თქვენი გადაწყვეტილება №7162008 პასუხად გაცნობებთ :

- შენიშვნა N1 გათვალისწინებულია;
- შენიშვნა N2 გათვალისწინებულია;
- შენიშვნა N3 მოთხოვნები გათვალისწინებულია. იხილეთ ნახაზები:

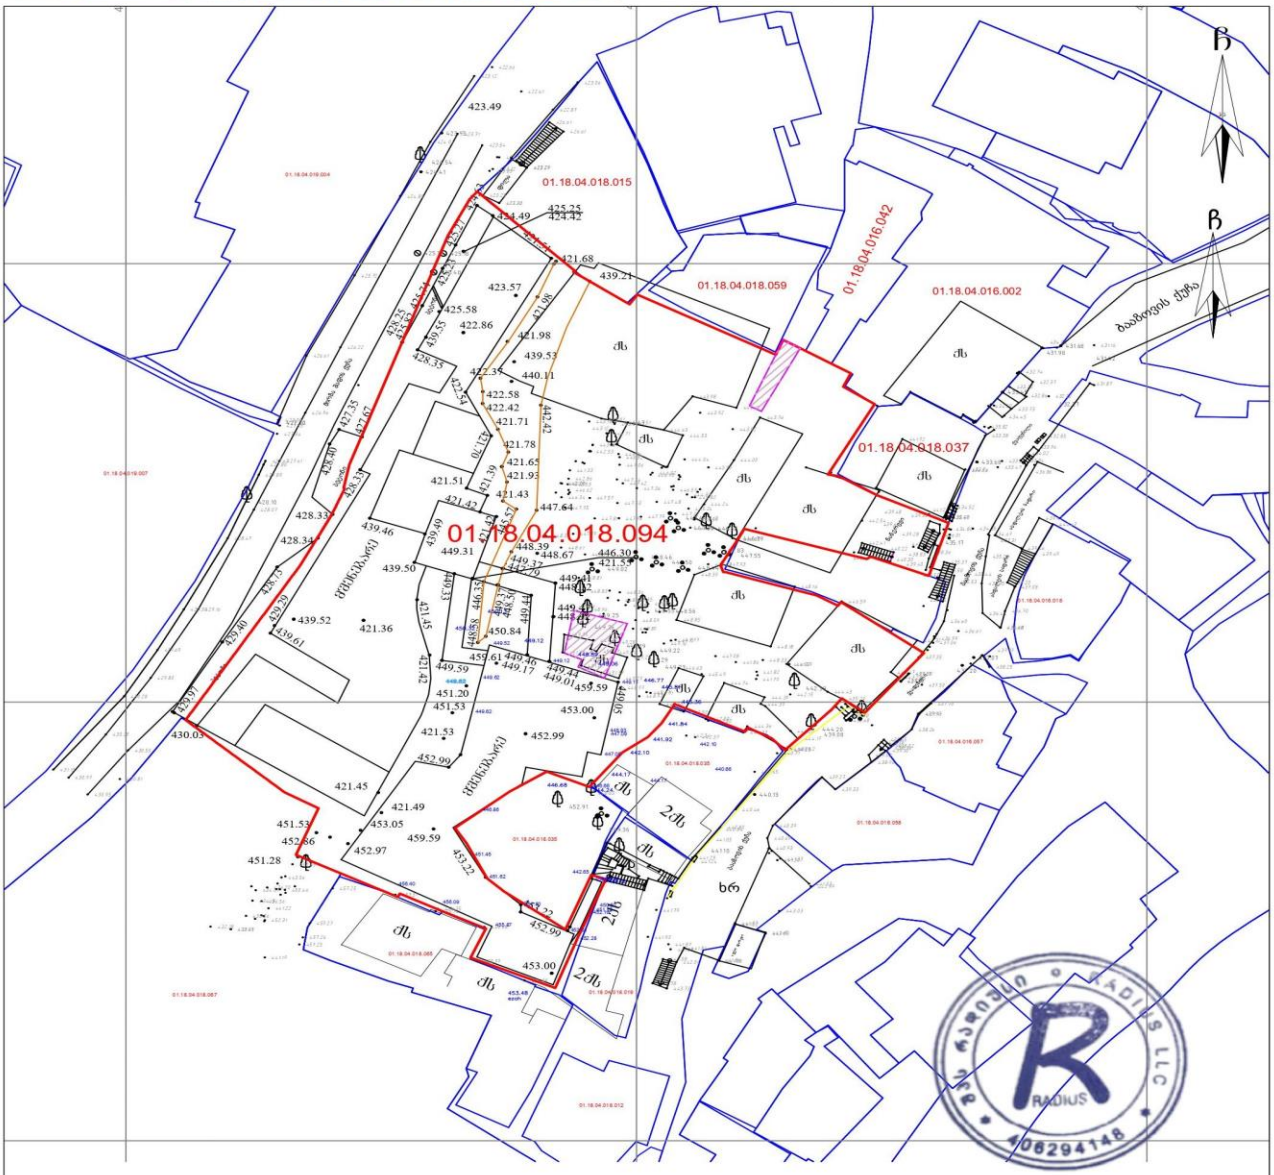
სველი ბეჭდით დამოწმებული ტოპო ანაზომის ფრაგმენტზე ჩანს,რომ არაექსპლუატირებადი ფილის ზედაპირი მდებარეობს +453.00 ნიშნულზე, ხოლო მომიჯნავე საკადასტრო ერთეულის ეზოს ზედაპირი მდებარეობს +453.48 ნიშნულზე. შესაბამისად მიწისპირა სართულის განშლაზე მითითებული კედლები სრულიად მიწის ქვეშ არის მოქცეული.
